改善箇所説明図

改善措置の内容

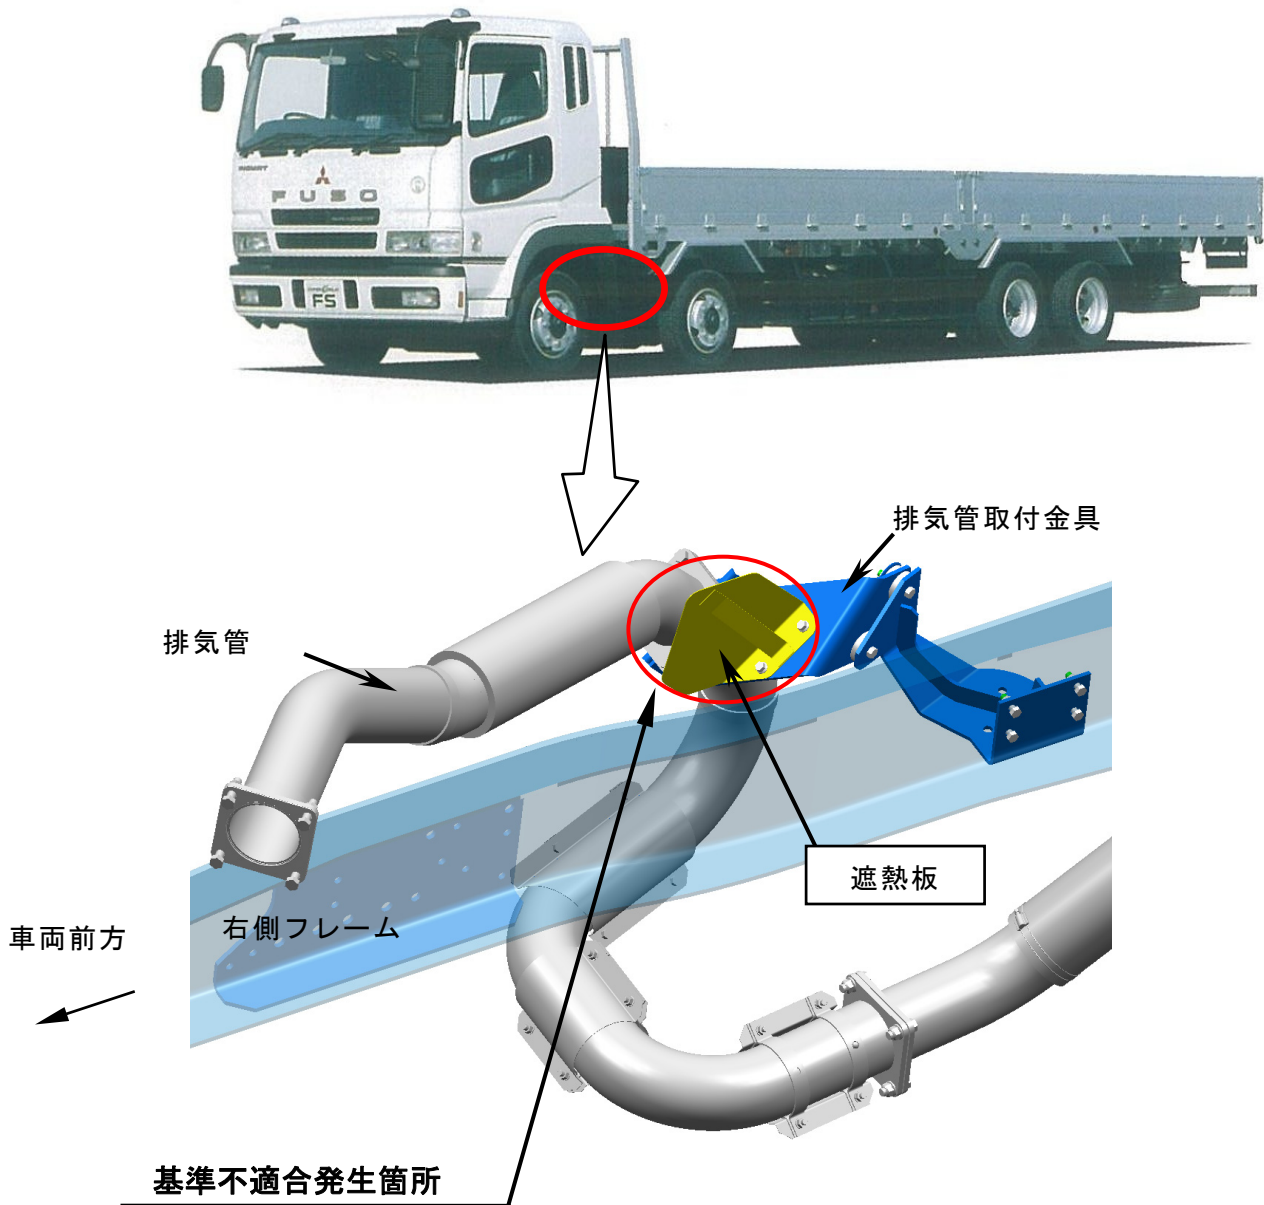
排気管に取り付けている遮熱板取付部の強度が不足しているものがある。そのため、原動機の低速回転時に排気管と遮熱板が共振し、取付部に亀裂が発生し、そのままの状態で使用を続けると、最悪の場合、走行中に遮熱板が脱落し、他の交通の妨げとなるおそれがある。

全車両、当該遮熱板を取り外す。

注：□ は、取り外し部品を示す。
